Avis délibéré de la mission régionale d'autorité environnementale sur la révision du plan local d'urbanisme (PLU) de la commune d'Annemasse (74)

Avis n° 2025-ARA-AUPP-1538

Avis délibéré le 14 avril 2025

Figure 2 : transports en commun (source : PADD p.28)

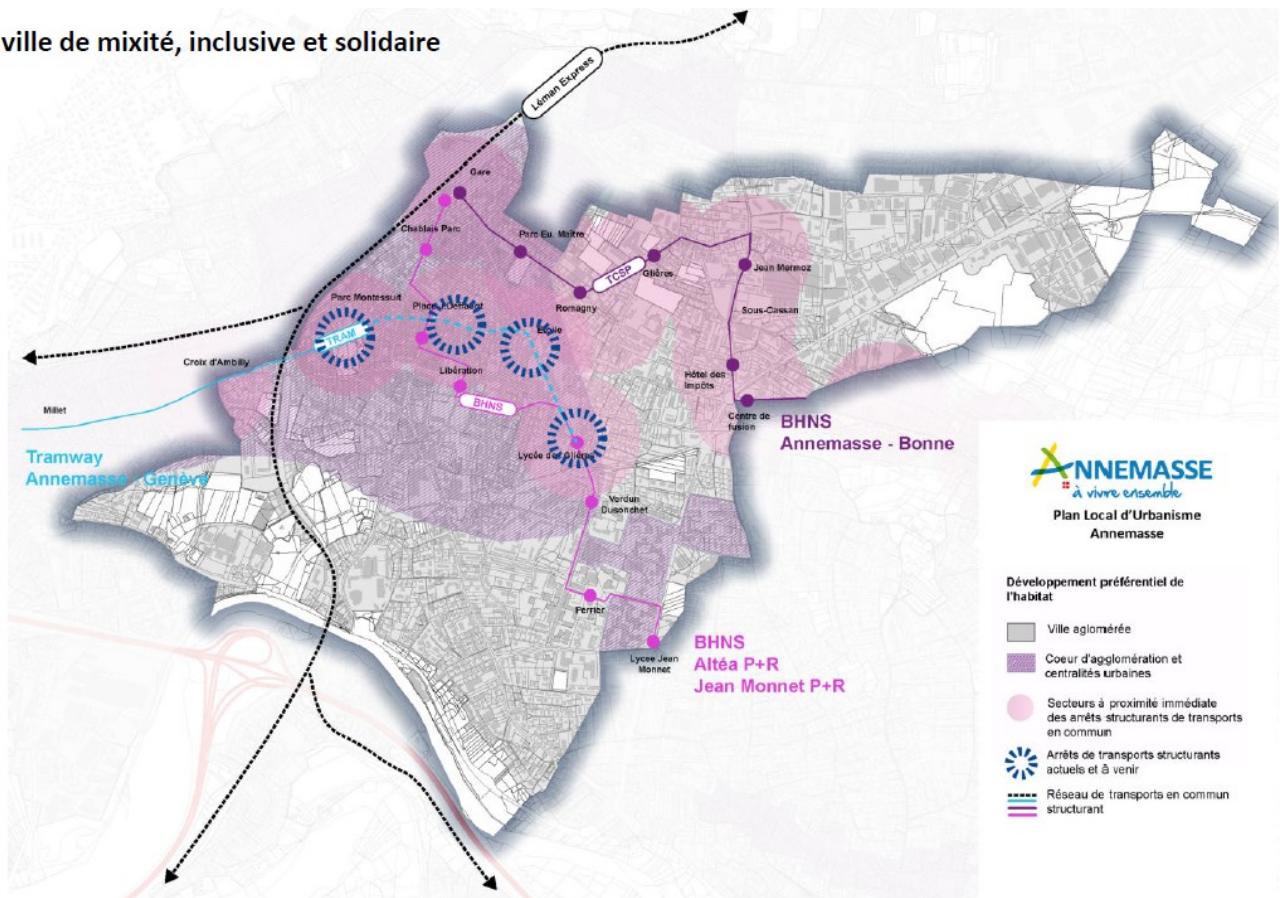
Mobilité. Le PADD comprend un document cartographique représentant le tracé du Léman Express, le tracé et les arrêts (actuels et futurs) du tramway, des deux lignes de bus à haut niveau de service (BHNS), ainsi que les secteurs à proximité immédiate des arrêts structurants de transport en commun (p.28 §2.3, figure 2). Le dossier précise que la tranche 2 du tramway sera en service en 2026 (RP2 p.17 §I.2.1). Il semble que les « *secteurs de proximité* » susmentionnés correspondent à un isochrone de 400 m autour de ces arrêts (cf. carte dans le RP1 p.19 §II et RP2 p.12 §I.2.1). Le dossier doit être complété par un document cartographique pour représenter plus précisément les tracés actuels et à venir des différents services (tramway et deux lignes de BHNS), les « *secteurs de proximité* » (en précisant en légende la distance de l'isochrone), les OAP sectorielles habitat et leur numéro d'inventaire, afin d'identifier facilement quelles sont les OAP (et logements associés) localisées à moins de 400 m d'un arrêt de transport en commun structurant.

- **compléter le rapport de présentation par un document cartographique permettant identifiant quelles sont les OAP et logements associés qui sont localisés à moins de 400 m d'un arrêt de transport en commun structurant ;**
- **préciser le mode de fonctionnement du réseau de chaleur urbain ; mettre en cohérence l'OAP thématique avec le règlement écrit s'agissant du réseau de chaleur urbain et classifier les règles applicables dans la zone UX2.**
